RESOLUCIÓN DIRECTORAL N° 003-2024/MINEM-DGAAM

INFORME N° 0012-2024/MINEM-DGAAM-DEAM-DGAM

Asunto : Informe final de evaluación de la Segunda Modificación del Plan de Cierre de Minas de la unidad minera “Apumayo” presentado por Apumayo S.A.C.

Figura N° 1. Ampliación del Pad de Lixiviación

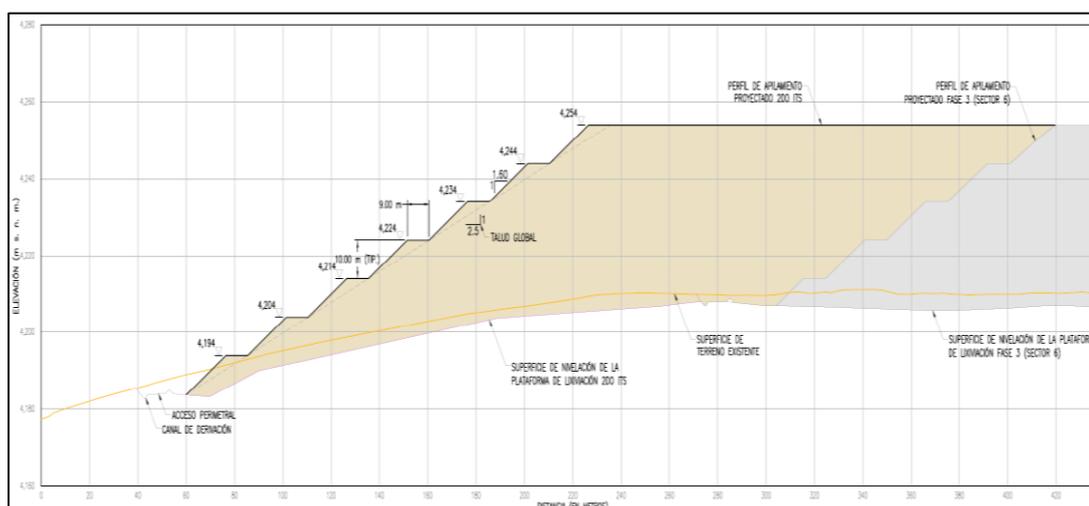
Observación 3.- En el ítem 2.4.1 (Pad de Lixiviación), el volumen estimado del PAD difiere del aprobado en el Segundo ITS (2019). Al respecto, el titular deberá aclarar dicha inconsistencia, consignando las características de dicho componente según lo aprobado en el instrumento ambiental que le otorgó la certificación.

Respuesta.- El titular señala que se ha evidenciado un error tipográfico en el volumen estimado del PAD, el cual ha sido corregido guardando relación con lo aprobado en el Segundo ITS (2019). Por otro lado, precisa que el componente Cantera Campamento forma parte de los componentes motivo de la Presente SMPCM de la U.M Apumayo, puesto que se propone su cambio de escenario de cierre (de cierre progresivo a cierre final). En tal sentido, se incluye su respectiva descripción en el Capítulo 2 actualizado.
